La Plaza de la Reina en Valencia

SESION DE CRITICA DE ARQUITECTURA

El muro de la Capilla del Santo Cáliz y la nueva edificación, que con tan poco acierto se está construyendo.

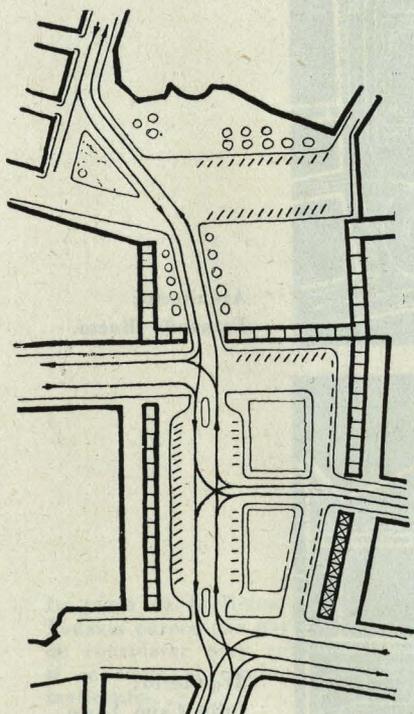
Hoy vemos que se ha terminado la construcción de una casa con sujeción a tales obligatorias normas y patrón y bien se ve que tal obra es anuncio de un perenne fracaso y condenación.

Y respecto a la ordenación de los edificios, considero que es más bien fácil que difícil. Pero hay un síntoma que verdaderamente es alarmante, y es la edificación ya ejecutada. Al principio creí que esa casa que está ya ejecutada había sido un forcejeo entre propietarios y Ordenanzas del Ayuntamiento; pero me he quedado un tanto sorprendido cuando he venido y he visto que el plano se ajusta exactamente a lo ordenado por el Ayuntamiento. No exactamente, porque la Ordenanza del Ayuntamiento marca el nivel de cornisa de los edificios a la misma altura que la Catedral y lo realizado debe pasar, aproximadamente, de dos metros de altura. Eso es un síntoma alarmante, porque si las primeras casas que se ejecutan se hacen con ordenación totalmente equivocada (y de esto no hay lugar a dudas), me parece equivocada en altura, composición, proporción y no digamos en materiales; pues si la primera que se construye es así, ¿cómo serán las demás! Esto es evidente, y si se deja

El edificio recién construido, que parece servir de guía para la futura plaza, creo que no nos ha gustado en absoluto, y creemos que debe rectificarse sobre la marcha.
